**EKSPERTYZA TECHNICZNA DOTYCZĄCA RENOWACJI
GŁÓWNEGO KOLEKTORA SIECI KANALIZACYJNEJ W
GŁOGOWIE W REJONIE SKRZYŻOWANIA
UL. P. SKARGI Z UL. NADODRZAŃSKĄ**

dr inż. Arkadiusz Szot

Wrocław, 2017

Rys. 1-2 Zmiana geometrii przekroju kanału na odcinku między studniami.

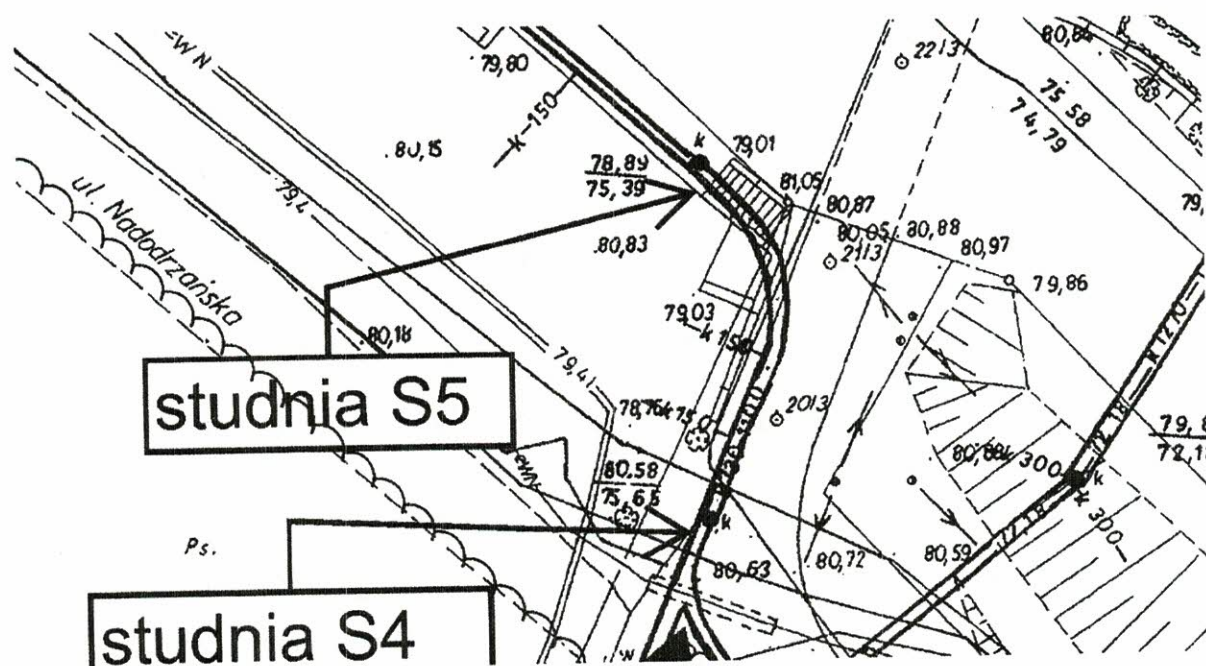
Kształt przekroju poprzecznego na rozpatrywanym odcinku od studni S4 do S5 jest jajowy o nieznanymi proporcjach wysokości do szerokości (generalnie dla sąsiednich odcinków ok. 1,5/1). Pomiary wykonane w 2009 roku dały wyniki rozbieżne z figurującymi na mapie zasadniczej sieci kanalizacyjnej. W dokumentacji [8] również nie przeprowadzono szczegółowych pomiarów przekroju poprzecznego.

Rys. 3 Mapa zasadnicza rozpatrywanego odcinka z przylegającą infrastrukturą.

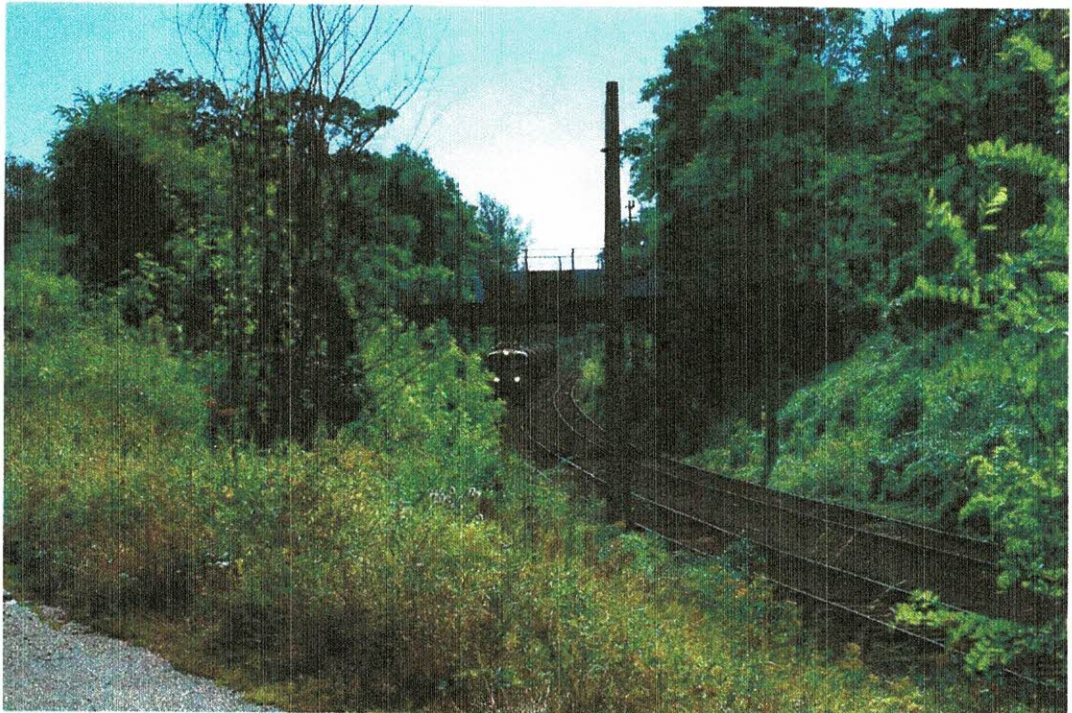
Szczególnie istotnym aspektem funkcjonowania rozpatrywanego odcinka kolektora jest sąsiedztwo dwutorowej magistrali kolejowej Wrocław-Szczecin. Ważnym problemem jest odległość kanału od torowiska, która w najbliższym miejscu wynosi ok. 4 m. Ponadto kineta kolektora jest na całym odcinku ul. Nadodrzańskiej powyżej rzędnej torowiska. Bryłę gruntu w której posadowiony jest kolektor utrzymuje żelbetowa ściana oporowa. Minimalna odległość kolektora względem krawędzi ściany wynosi ok. 1 m. Obecność torowiska kolejowego przekłada się na drgania, które są wyraźnie odczuwalne wewnątrz studni, co zaobserwowano osobiście podczas inspekcji. Silne drgania nie przekładają się jednak jak dotychczas na istotną degradację konstrukcji studni i kanału.

Wpływ na badany odcinek kolektora ma również stan techniczny infrastruktury sąsiadującej z kanałem. W szczególności podkreślić tu trzeba obecność ściany oporowej dzielącej ul. Nadodrzańską i posadowiony tam kolektor od terenu PKP. Od stanu technicznego tej konstrukcji zależy kondycja naprawianego odcinka kolektora.

Ewentualne awarie lub przemieszczenia przekładac się będą na stan techniczny kolektora. Wynikać to może ze zmiany zagęszczenia gruntu w sąsiedztwie kanału. Zależność ta jest wzajemna. Ingerencja w obsypkę i nadsypkę kanału przekładac się będzie na zmiany układu obciążeń i podparcia ściany oporowej. Na ścianę oporową oddziałuje wyraźnie obciążenie dynamiczne wywołane przejazdem taboru kolejowego. Należy mieć na uwadze, że istnieje bezpośrednia interakcja między kanałem a ścianą oporową. Rozwiązania techniczne renowacji kanału muszą uwzględniać potencjalne niekorzystne zjawiska wobec ściany oporowej, ale również przyczółka wiaduktu drogowego nad torowiskiem kolejowym, z którym kanał bezpośrednio sąsiaduje.
